PCB 製品 LP7.xx シリーズ 刻印変更のお知らせ

この度、プリント基板用製品 PCB 製品 LP7.xx シリーズの金型更新に伴い刻印を変更させていただく事になりました。この変更に伴う、電氣的仕様、品番、型式、梱包単位などの変更はございません。現在該当製品をご利用中のお客様には、ご面倒をおかけいたしますが、何卒ご理解いただけますようお願い致します。

旧バージョン	新バージョン

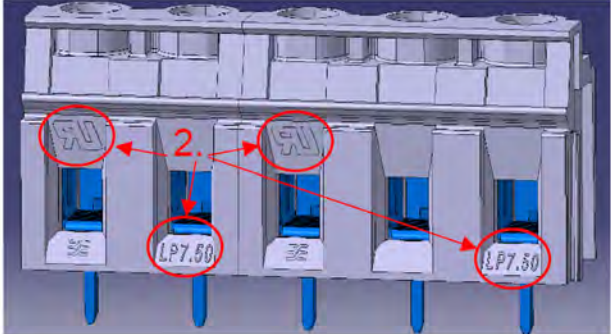
- 変更内容:
旧バージョン“1”では、新バージョン“2”の刻印の内容と位置が変更になります。
